监 理 检 查 记 录 表

工程名称: 张北光伏电站容配比优化改造工程项目

编号: GPDZJBM14-06

附：条形支墩图纸

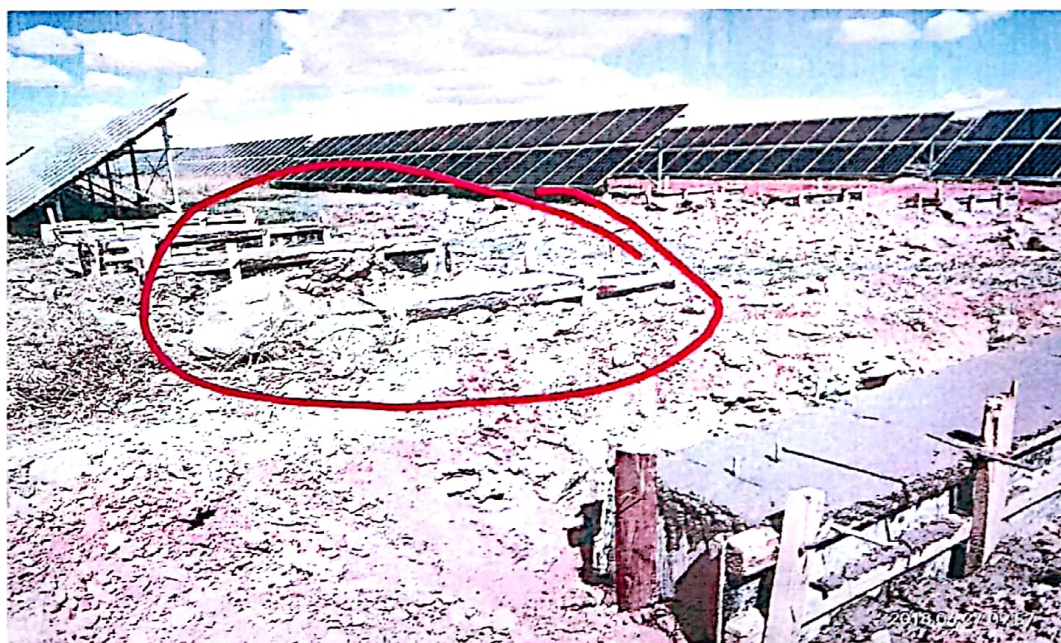
施工单位	上海上电电力工程有限公司	监理单位	常州正衡电力工程监理有限公司
检查时间	2018年06月27日	检查地点	施工现场
检查类型	☐ 巡视 ☐ 定期 ☒ 专项		
施工及检查情况简述	监理项目部对光伏支架基础支墩浇筑施工现场检查。		
存在问题	1、部分光伏组串条形支墩基础浇注前场地未平整,浇注后与图纸不符(附图纸及施工现场照片)。 2、施工现场无配置安全警示牌及防火装置(灭火器)。 3、条形支墩浇注振捣不到位、拆模操作不当,部分支墩存在裂纹、麻面。		
整改要求	1、光伏支架安装前要进行光伏组串条形支墩周围地面平整,应按图纸施工,否则不得进行光伏支架安装。 2、条形支墩浇注现场要及时配置消防设施(灭火器)以及安全警示牌。 3、对部分已存在问题的条形支墩要进行修复。		
检查人	李贵生, 2018.06.27	施工项目部 签收人/日期	黄正 2018.6.27
整改情况	关于监理项目部提出的三条问题,其中第二条已整改完成,第1、3条,现已按图纸要求,已经整改,整改完成后报监理项目部验收。 整改负责人:李贵生 日期:2018.6.29		
复查意见	整改已闭环整改,符合整改要求,报审后,留观,项目部进行验收。 复查人:刘永杰 日期:2018.6.30
